Aparelho: TELEVISOR EM CORES
Marca: MITSUBISHI
Modelo: TC-2910

OBJETIVO: Informar as contramedidas necessárias para solucionar o problema de **Ruído no Canal 03**.

Figura 1

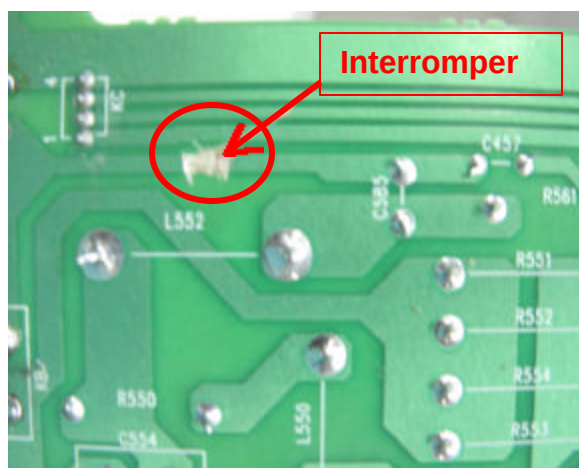
CAUSA: Este ruído é provocado por uma deficiência no aterramento da antena.

- 1) Interromper a trilha de terra (GND) do C457 e C585, como indicado na Figura 1.
- 2) Ligar, através de um fio, o ponto em comum entre C457 e C585 para o terra (GND) do C460 (JMP80), como indicado na Figura 2.
